ESTUDIO DE IMPACTO AMBIENTAL CATEGORÍA II, DENOMINADO:

**EXTRACCIÓN DE MINERALES NO METÁLICOS TOSCA Y PIEDRA DE  
CANTERA**

Preguntas de Ampliación I  
DEIA-DEEIA-AC-0152-1112-2020  
Notificada el día  
18 de febrero de 2021

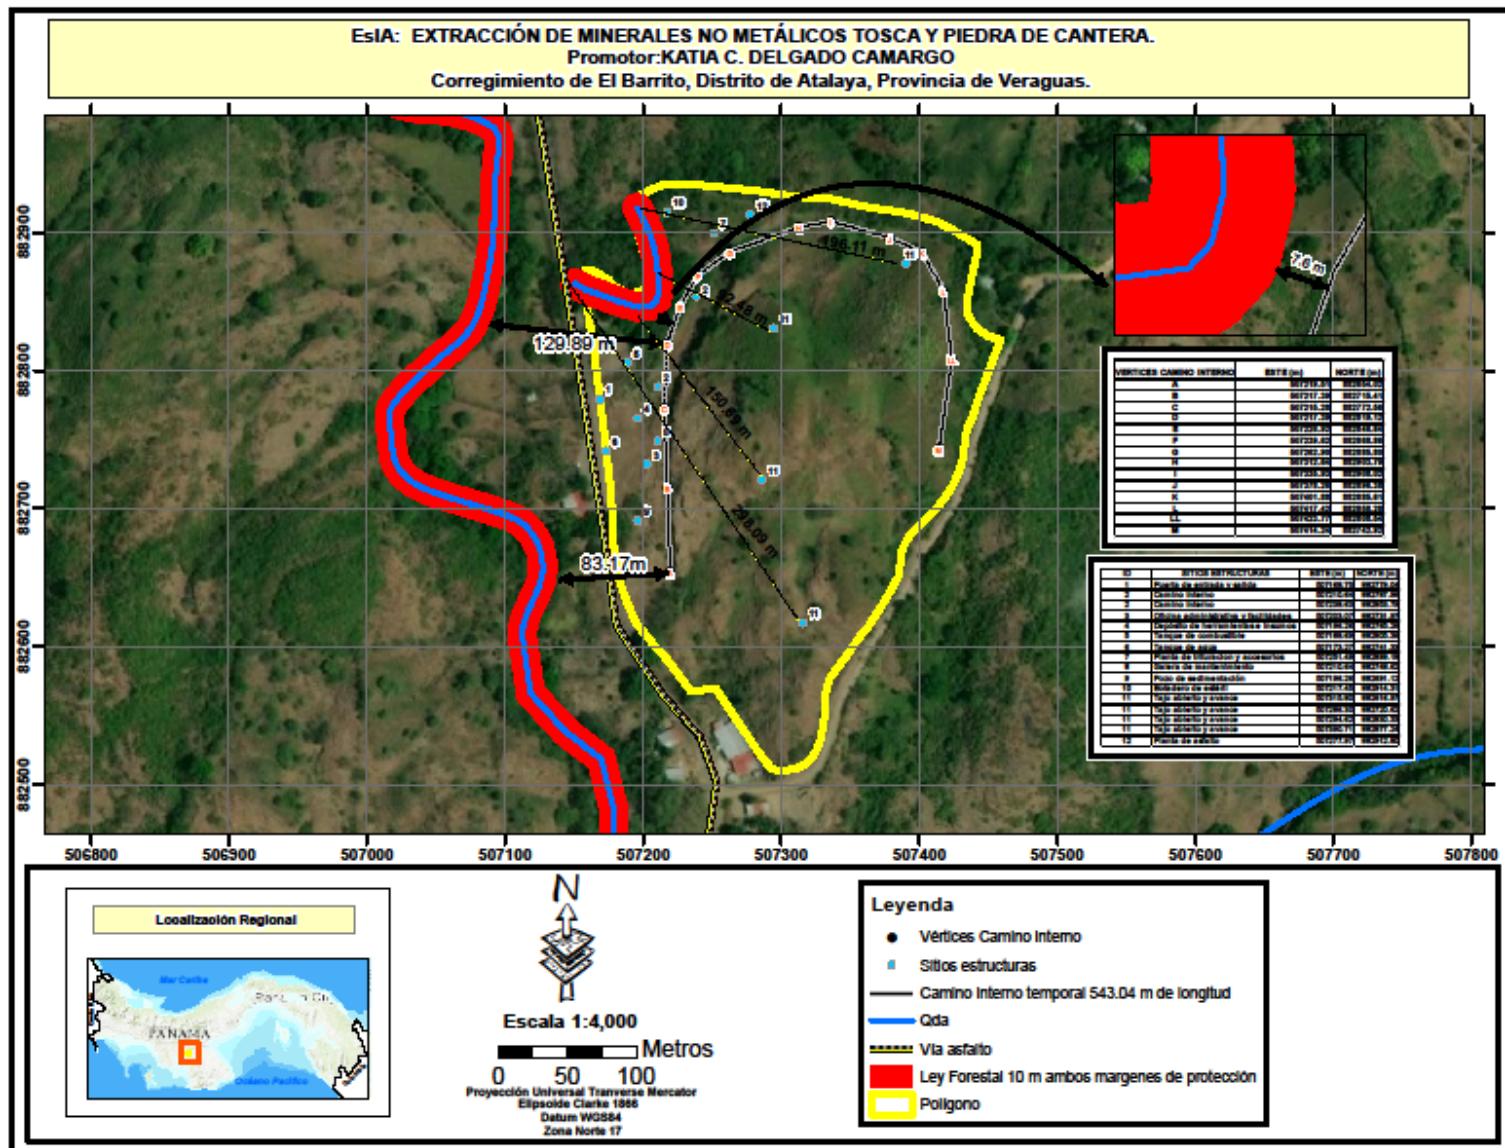
- a. Indicar como serán integradas en el desarrollo del proyecto las restricciones definidas por la Unidad Ambiental del MICI.
- b. Presentar las coordenadas UTM con sus respectivo DATUM de referencia y distancia de los frentes de extracción dispuestos en función al cumplimiento con el artículo 9 de la Ley 32 de 1996.

- b. Se presentan las coordenadas de los frentes de extracción con sus datos de referencia en función de lo establecido en el último párrafo del Artículo 9 de la Ley N° 32 de 9 de enero de 1996

## **2. PLANO TOPOGRÁFICO**

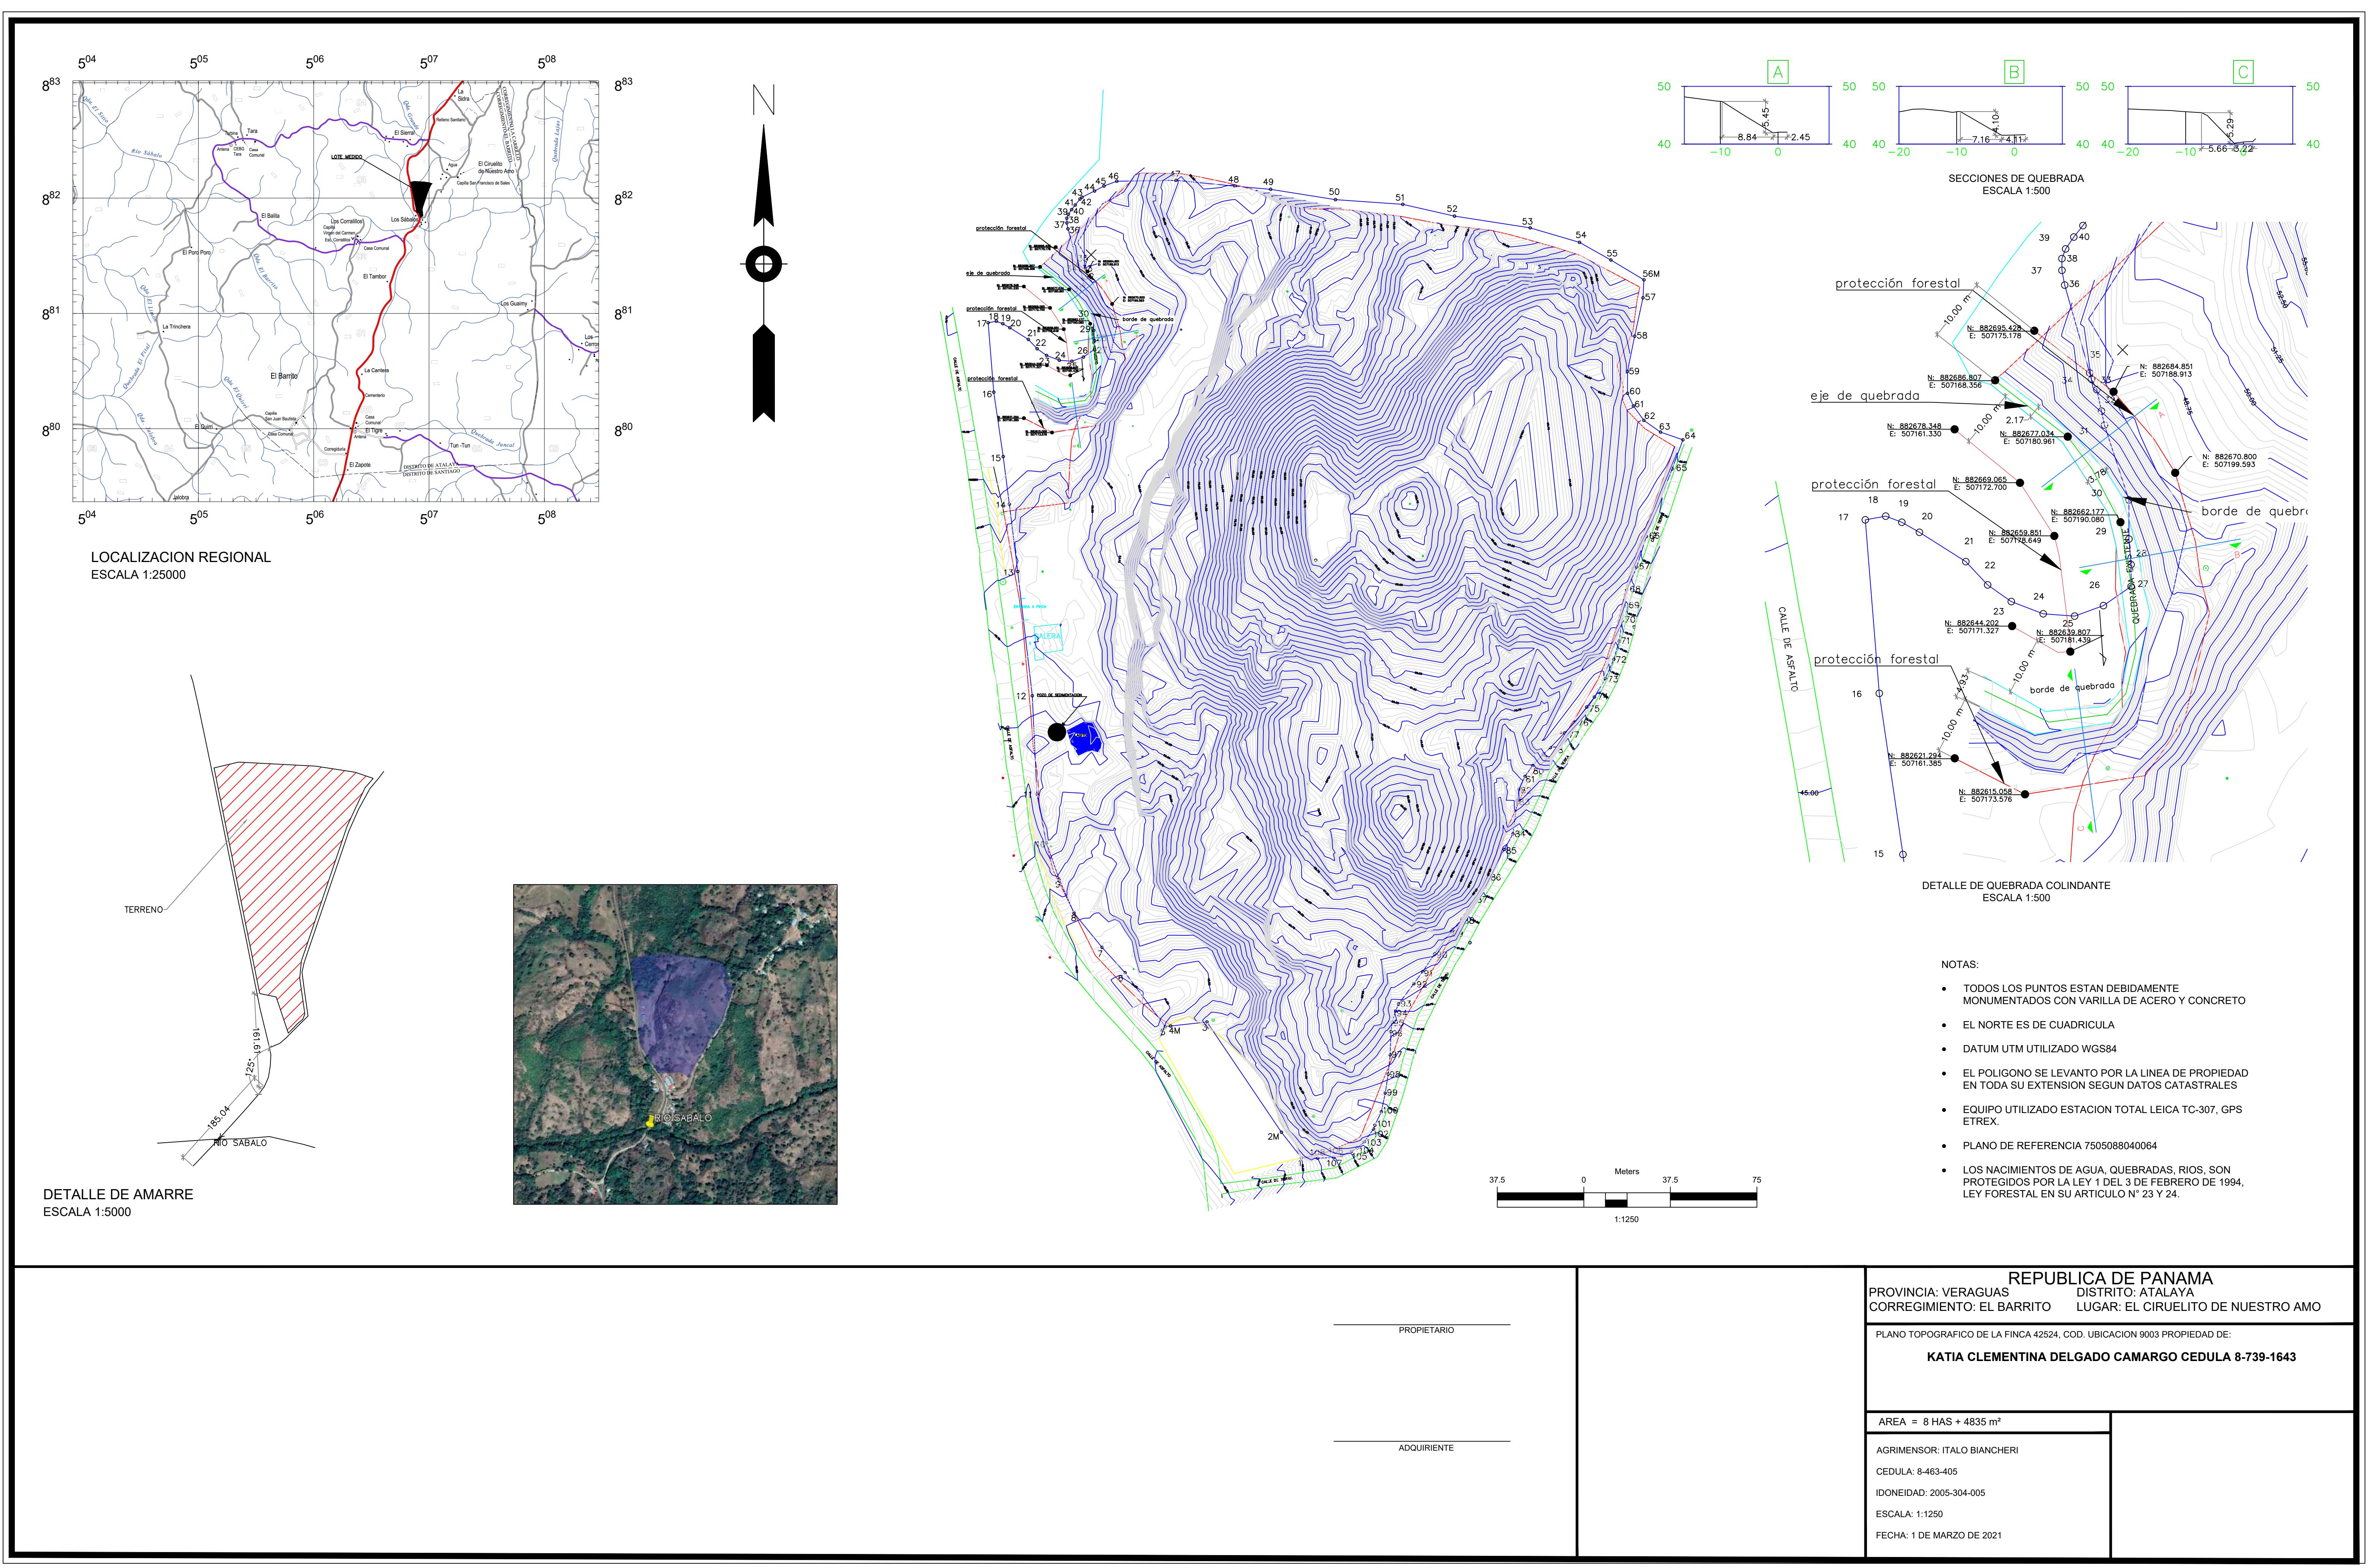
- a. Plano donde se indique el ancho de la Quebrada Grande y se establezca el área de protección (con coordenadas UTM y DATUM de referencia) en cumplimiento con lo establecido en la Ley 1 de 3 de febrero de 1994 (ley Forestal)
- b. Distancia con sus respectivas coordenadas de la Quebrada Grande con los distintos frentes de extracción (se debe presentar)

- a. En la sección de anexos se adjunta el plano topográfico con la información solicitada
- b. Se adjunta el cuadro con las diferentes distancias entre la Quebrada y los frentes de extracción, igualmente se adjunta un mapa que establece de manera clara lo antes mencionado (ver mapa adjunto)
